设计变更单

建设单位		设计号		专业	建筑	编号	01	日期	
项目名称	XX有限公司办公楼	变更原因				共 4 页	第 1 页		
主送单位		抄送单位

残疾人坡道平面示意图

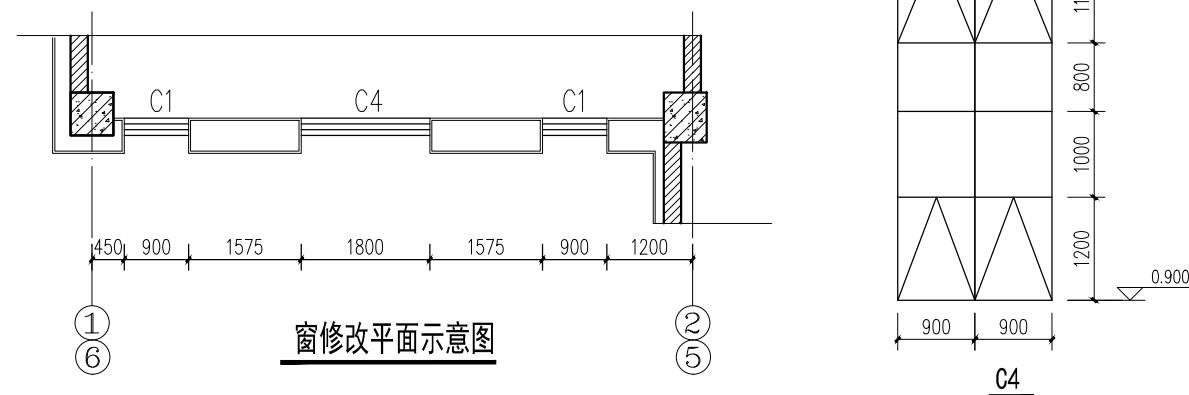
1、一层残疾人坡道改为直跑坡道，双侧扶手，坡道宽度1200，坡度1:12，其余不变；

1#卫生间修改图

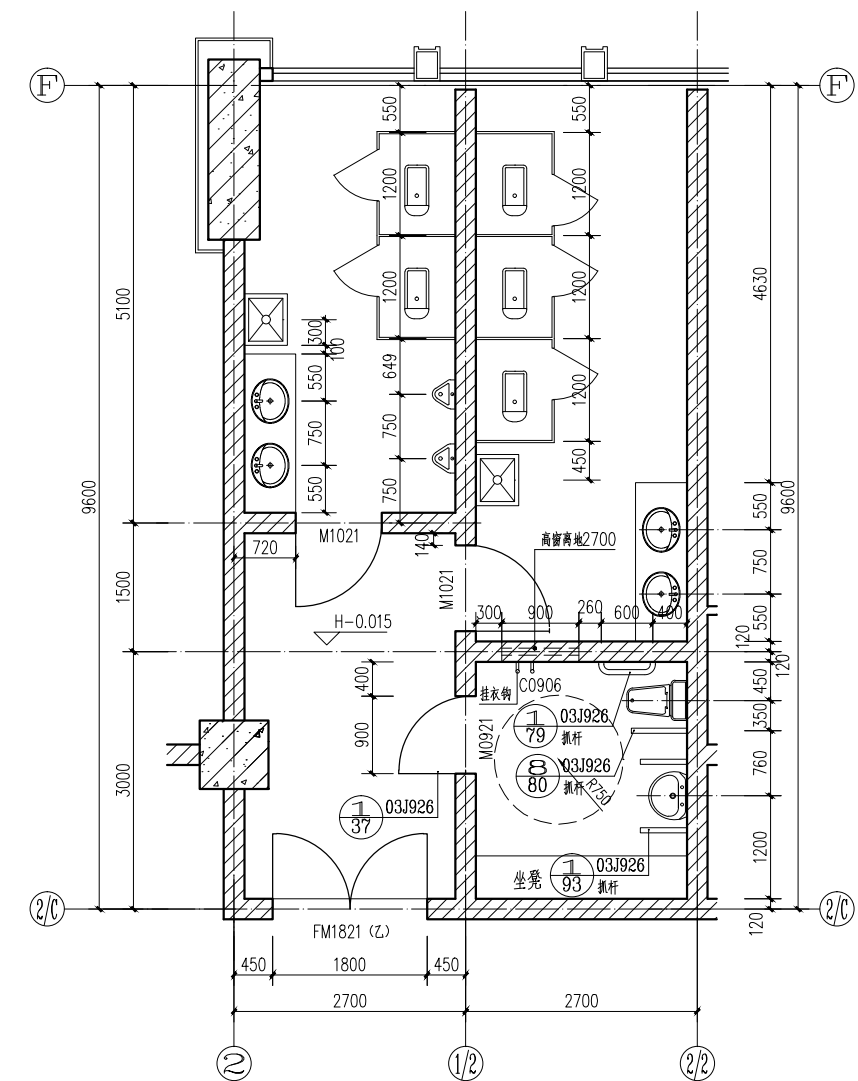
3、四~十三层平面图, 1#卫生间更改如下:
